Keuringsverslag van een elektrische laagspanning- en zeer lage spanningsinstallatie

NIET CONFORM

Straatnaam: Hostenstraat
Huisnummer: 28
Busnummer:
Postcode: 8670
Gemeente: Koksijde
Land: België

Controlebezoek van een oude huishoudelijke elektrische installatie van een wooneenheid bij verkoop op vraag van de verkoper volgens (KB 08/09/2019) - AREI Boek 1- 8.4.2. en 8.2.1. en 4.2.4.3.

Afbeelding schakel- en verdeelbord:

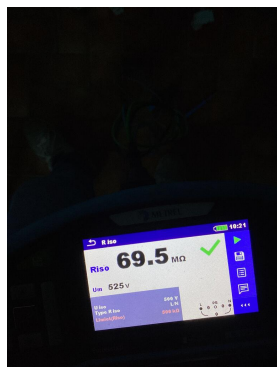
- 12.03 Eén of meerdere differentieelstroombeschermingsinrichtingen werken niet met testknop en/of stroominjectie. (Boek 1 Onderafdeling 6.5.7.2)
 - 12.04 De spreidingsweerstand is groter dan 30 ohm en kleiner dan 100 ohm, maar bijkomende voorwaarden inzake differentieelschakelaars zijn niet vervuld. Aarding bij voorkeur te realiseren kleiner dan 30 ohm. (Boek 1 Onderafdeling 4.2.3.2. en 5.4.2.1.)

- 15.09 De genaakbare, naakte onder spanning staande delen zijn onvoldoende afgeschermd. (Boek 1 Afdeling 5.1.4. en 4.2.2.3.)
 - 15.13 De nominale spanning dient duidelijk vermeld te worden op een oordeelkundig gekozen plaats. (Boek 1 Onderafdeling 3.1.3.3.)
